## 次期中間処理施設整備事業「施設整備基本計画」に関する意見書

印西地区環境整備事業組合

次期中間処理施設整備事業

平成27年11月5日提出  
竹下建一 岡野三之 津島孝彦

図-1 抽気復水タービンによる熱回収システム

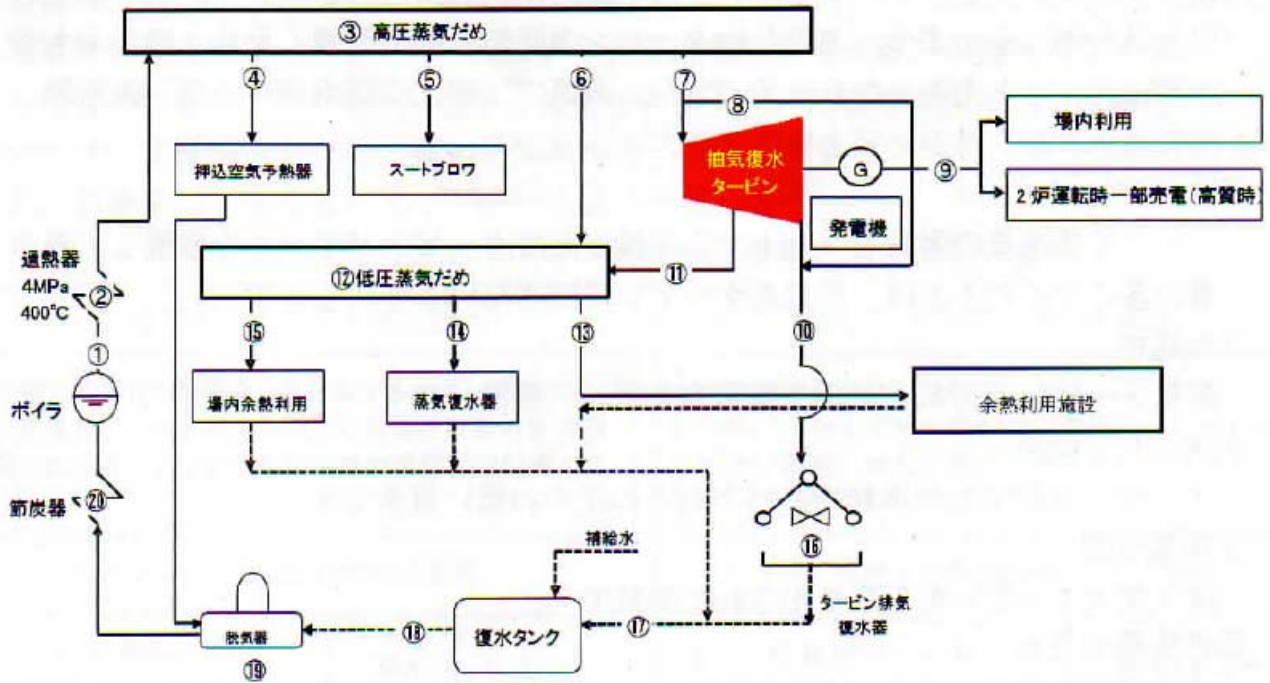
次図はボイラでゴミ焼却排熱を回収してスチームを発生し、抽気復水タービンを設置した場合の熱回収システムである。発電はこの抽気復水タービンによりなされる。一方、熱供給は抽気復水タービンの抽気 (⑩) 部分のスチームを利用して、場内および場外 (⑬) へ熱が供給される。この抽気スチームは抽気されるまではタービンを通して発電も行うため、効率のよい、いわばコージェネレーション (熱電併給) である。熱供給量は、その施設が決まればほぼ一定と思われ、1 炉運転、2 炉運転時も変わらないようにする制御になる。2 炉運転で余計に回収されたスチームはタービンの復水部分を通り (⑩)、発電量が多くなる。また余熱利用施設が稼働していない時は、抽気量をゼロにし全スチーム量をタービンの復水側に持って行くか、蒸気復水器 (⑭) で有効利用せずに復水に戻せばよい。以上柔軟な対応が可能である。
